BRUXELLES. Avenue des Arts 51 - 52

DEMANDE DE PERMIS D'URBANISME : Transformation et changement d'affectation d'un immeuble de bureau vers un équipement d'intérêt collectif

Avis de la CRMS

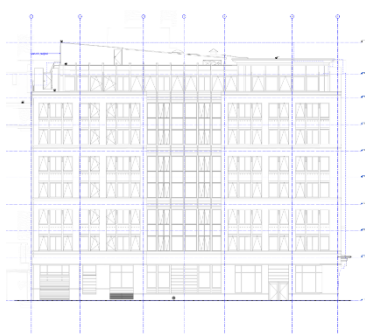
Le nouveau traitement des façades entend marquer la présence d'un lieu de culte : élévations formelles de couleur claire en parties supérieures prolongeant le dessin d'ogives sur les parties inférieures, pic en ressaut au sommet de l'angle, alternance de consoles galbées et droites au rez-de-chaussée.

Vue de la rue Montoyer vers le palais des Académies. L'immeuble concerné par la demande se situe à gauche.

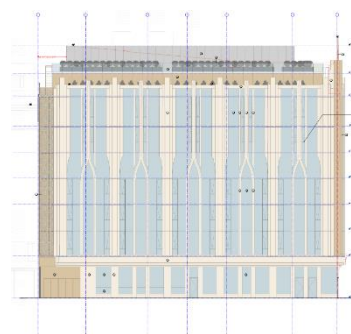
L'immeuble concerné par la demande occupe une position stratégique à l'angle de l'avenue des Arts et de la rue Montoyer, artère conçue en 1838 par l'architecte Tilman-François Suys pour offrir un dégagement monumental au palais des Académies, dont il est également l'auteur. Il est donc important que la nouvelle matérialité du bâtiment ne le singularise pas de manière excessive par rapport à son environnement urbain.

C'est pourquoi la CRMS préconise de revoir le traitement des façades à rue pour plus de sobriété, afin d'intégrer plus subtilement et avec plus de retenue l'immeuble dans le paysage urbain et mieux ménager la perspective vers le Palais des Académies. Elle demande en outre de veiller à ce que les façades ne soient pas éclairées par l'extérieur la nuit, pour ne pas créer un « effet de phare » ponctuel sur cette portion de l'avenue des Arts. Les aménagements intérieurs n'appellent quant à eux pas de remarques d'ordre patrimonial.
